3. 火山影響評価 (日本の火山(第3版)データベース更新内容の反映)

3. 1. 火山影響評価（今回申請）の概要

- 2021年6月11日、「日本の火山（第3版）」データベース（地質調査総合センター）が更新され、「八甲田黒森」と「八甲田八幡岳」の2火山を統合し、「八幡岳火山群」となった。
- 「八幡岳火山群」について、火山の活動履歴を踏まえ、今回申請において「施設に影響を及ぼし得る火山」として抽出し、八幡岳火山群の「個別評価」、「影響評価」を行った。
- 「個別評価」、「影響評価」の結果、火山影響評価について、既許可（2020年11月11日）申請の評価から変更がないことを確認した。

八幡岳火山群の噴出量一年代階段ダイヤグラム

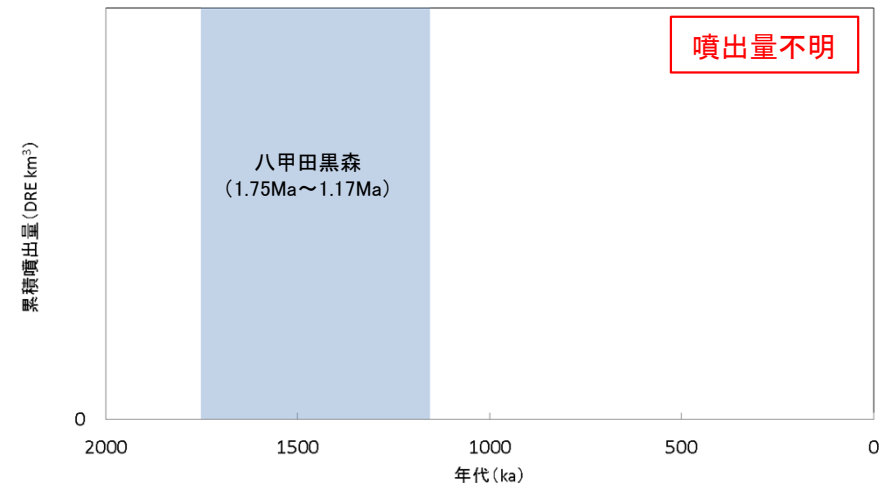
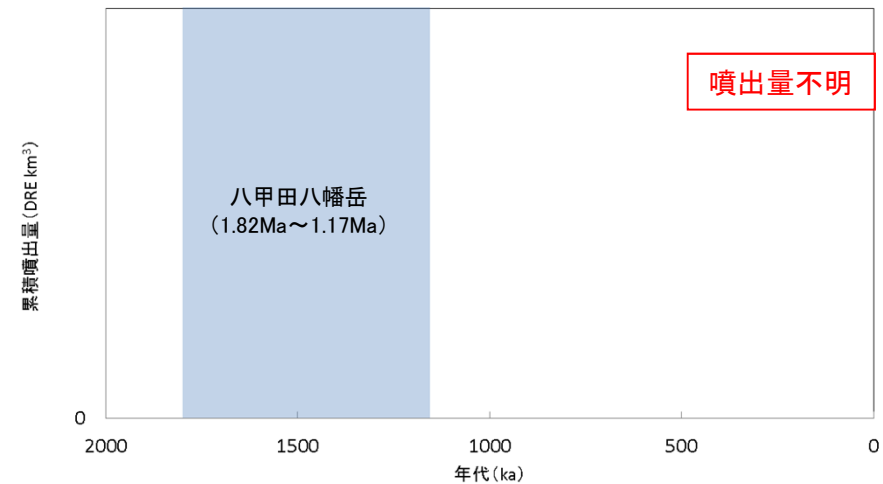
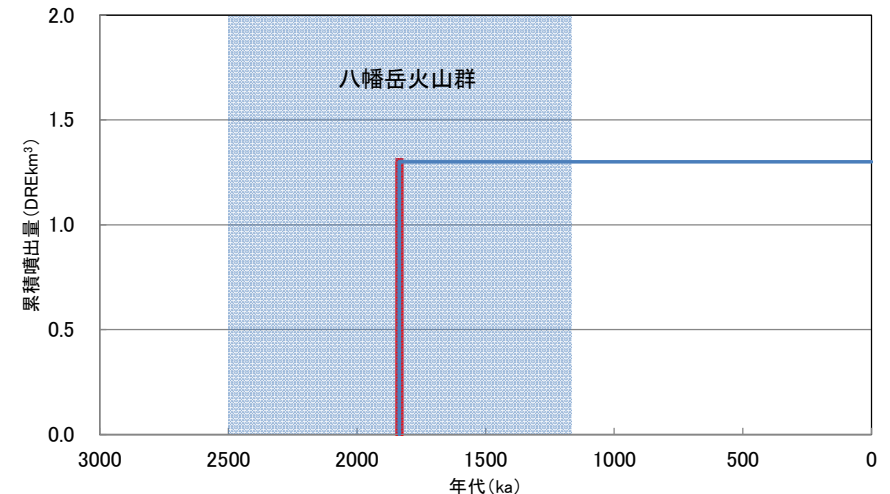
火山名	八幡岳火山群
敷地からの距離	約75km
火山の形式	複成火山
活動年代	約250万年前～140万年前
評価	最後の噴火からの経過時間が全活動期間よりも短い →施設に影響を及ぼし得る火山

3. 1. 火山影響評価（今回申請）の概要

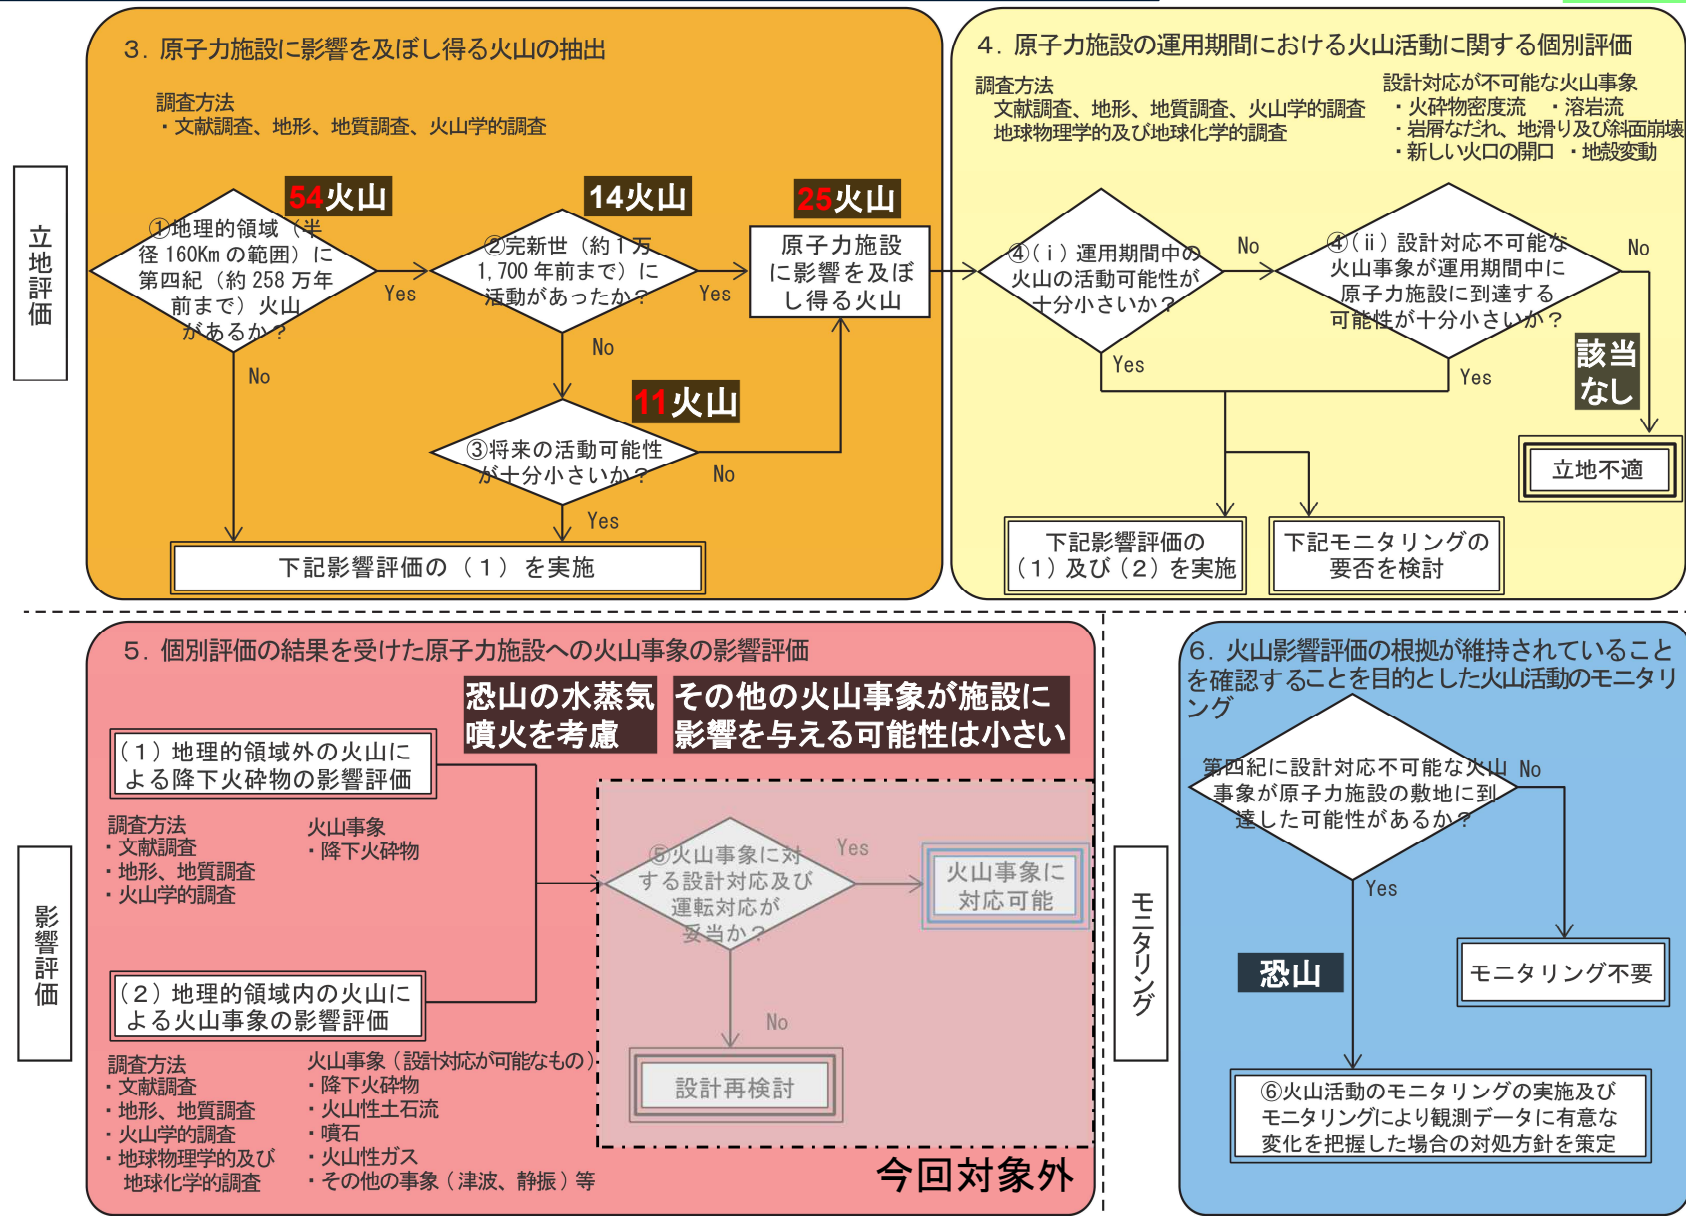
地理的領域内の第四紀火山：55火山→54火山
 完新世に活動を行っていないが将来の火山活動可能性が否定できない火山：10火山→11火山
 原子力施設に影響を及ぼし得る火山：24火山→25火山

3. 2. 1 地理的領域内の第四紀火山

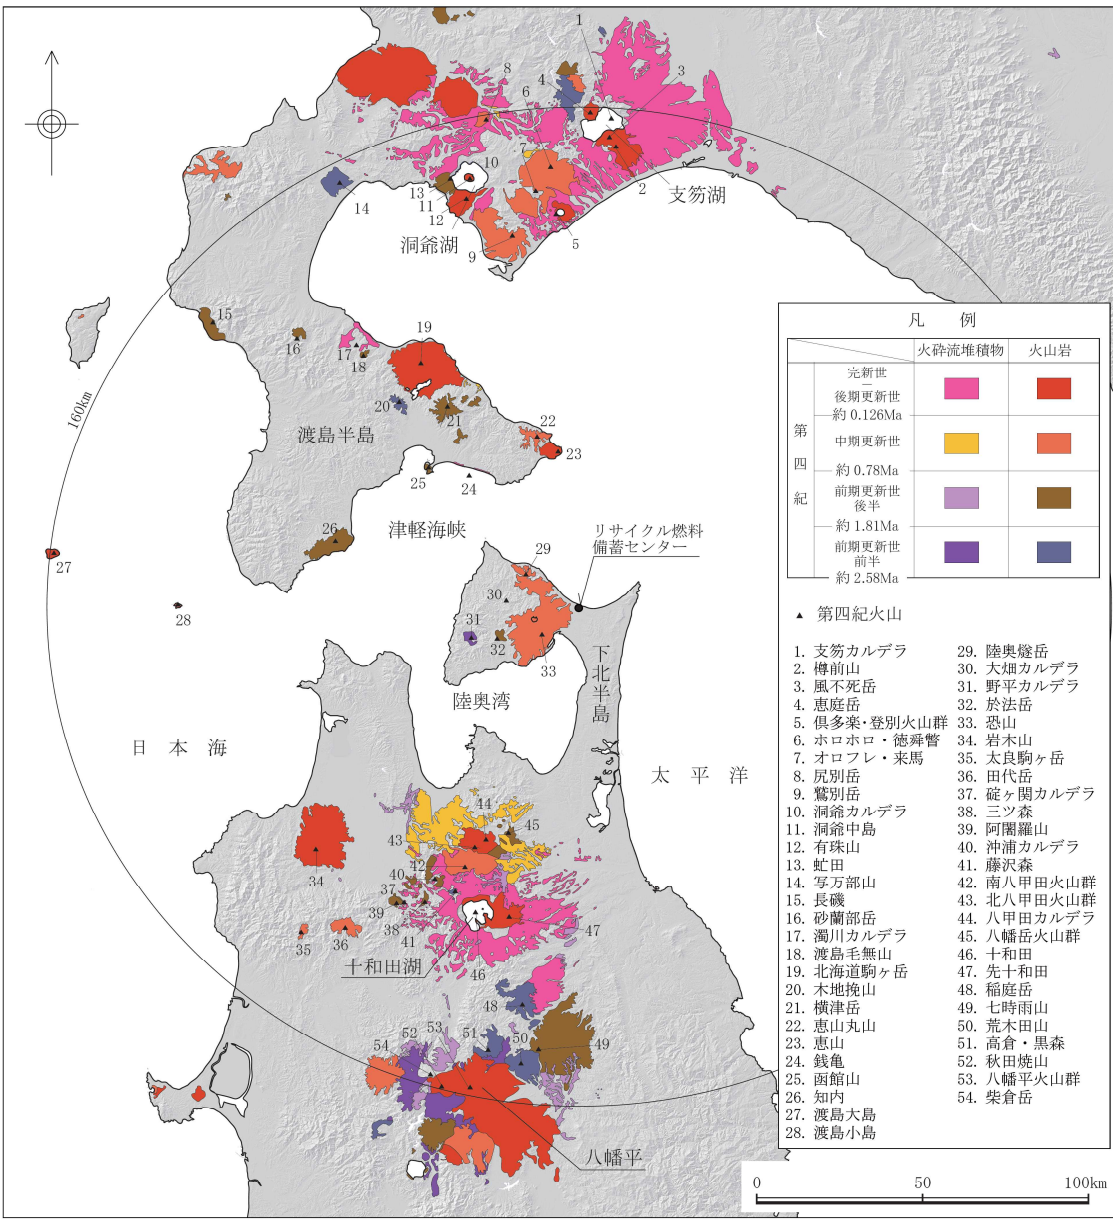
八甲田黒森, 八甲田八幡岳を八幡岳火山群に統合

➤ 地理的領域内(施設から半径160kmの範囲)における第四紀火山を文献調査等から54火山抽出した。

3. 2. 4 施設に影響を及ぼし得る火山の抽出結果

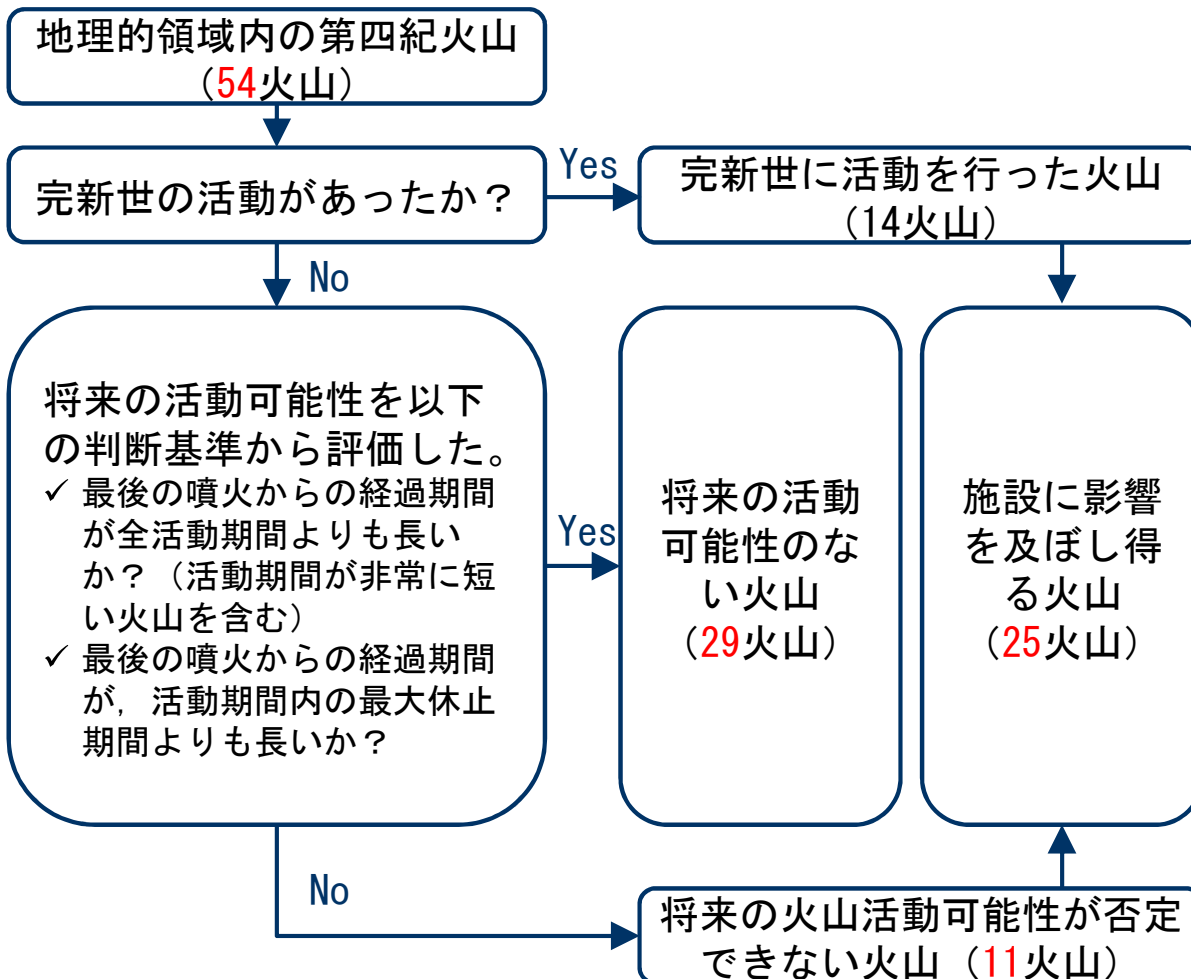
地理的領域内の第四紀火山: 55火山→54火山 , 将来の活動性のない火山: 31火山→29火山
 完新世に活動を行っていないが将来の火山活動可能性が否定できない火山: 10火山→11火山(八幡岳火山群の追加)
 施設に影響を及ぼし得る火山: 24火山→25火山(八幡岳火山群の追加)

- 地理的領域内（施設から半径160kmの範囲）における第四紀火山を文献調査等から**54**火山抽出した。
- 完新世に活動を行った火山として，14火山抽出した。
- 完新世に活動を行っていないが将来の火山活動可能性が否定できない火山として，**11**火山抽出した。
- 以上より，施設に影響を及ぼし得る火山として**25**火山抽出した。

3. 3. 抽出された火山の火山活動に関する個別評価

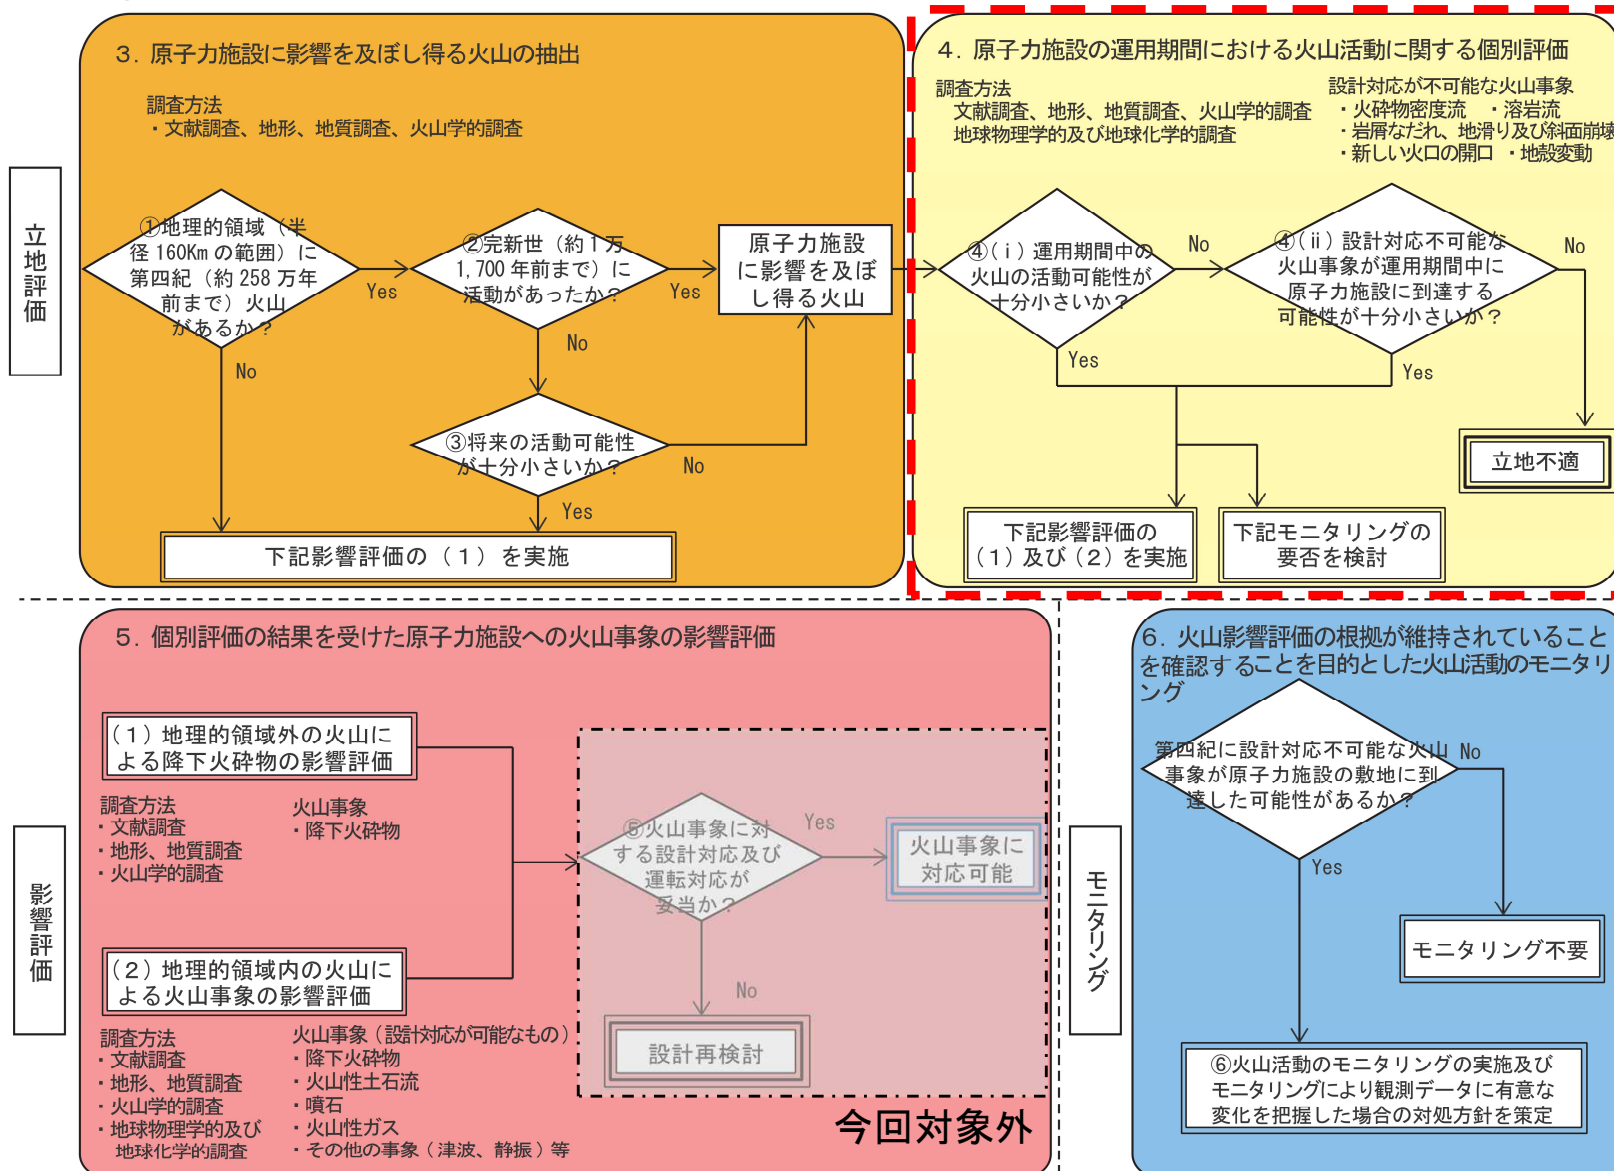
施設に影響を及ぼし得る火山: 24火山→25火山

➤ 抽出された施設に影響を及ぼし得る火山 (25火山) について、火山活動に関する個別評価を行った。

3. 3. 2 火砕物密度流・溶岩流の影響評価（全対象火山）

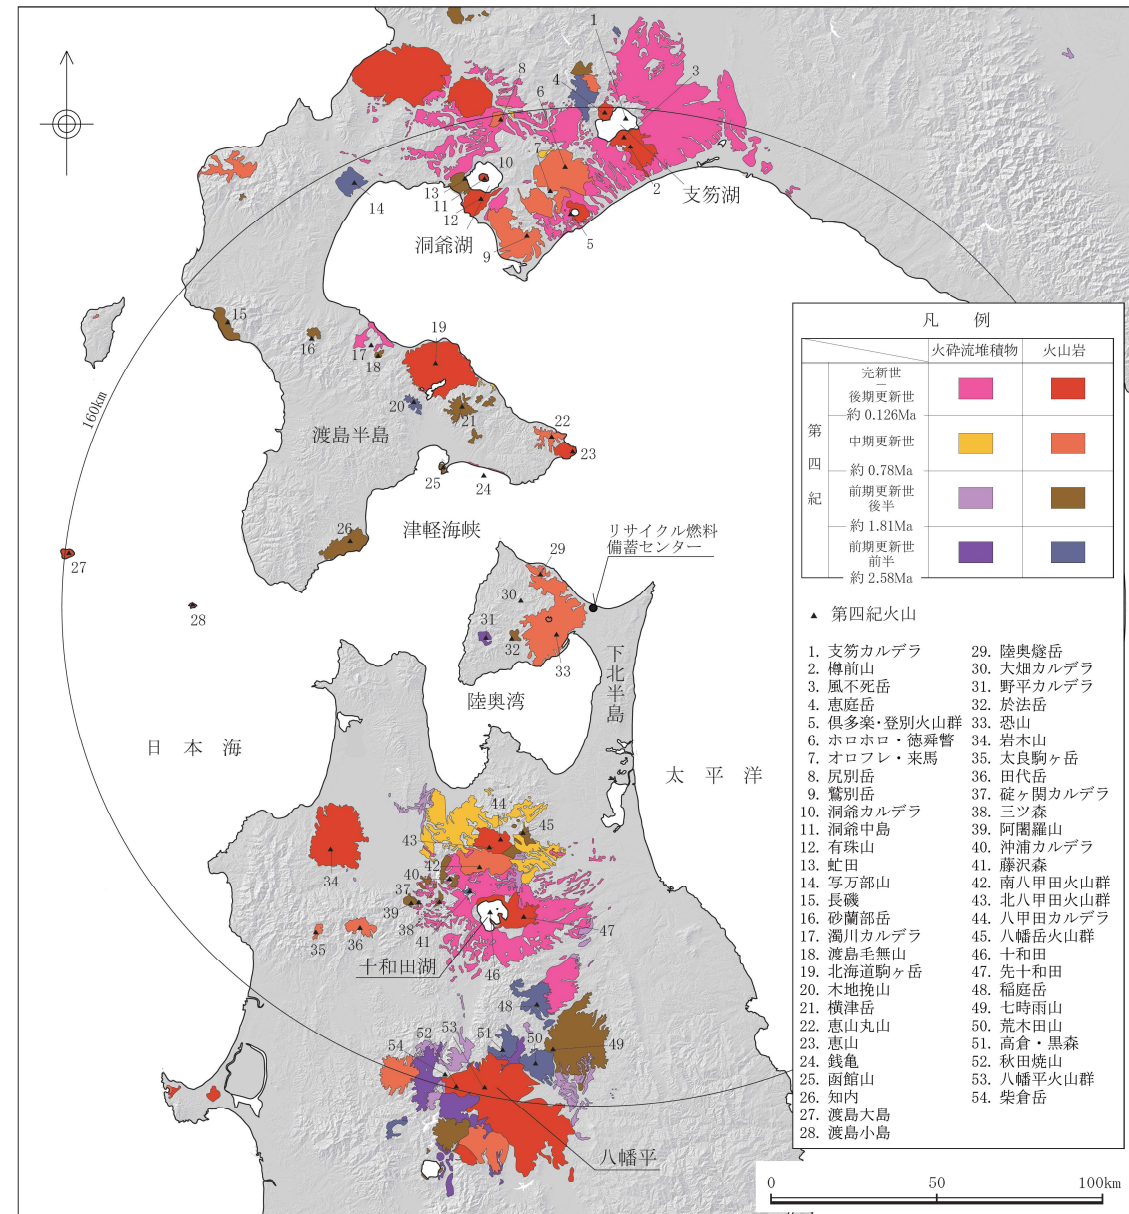
八甲田黒森，八甲田八幡岳を八幡岳火山群に統合

- 第四紀火山の噴出物分布図によれば，仮にこれらの噴出物が火砕物密度流だと考えても，噴出物の分布が山体周辺に限られることから，火砕物密度流が敷地周辺に到達していないと考えられる。
- ただし，陸奥燧岳および恐山については下北半島西部に位置し，敷地からの距離が20km未満であることから，他の事象も含めてより詳細に検討を実施した。
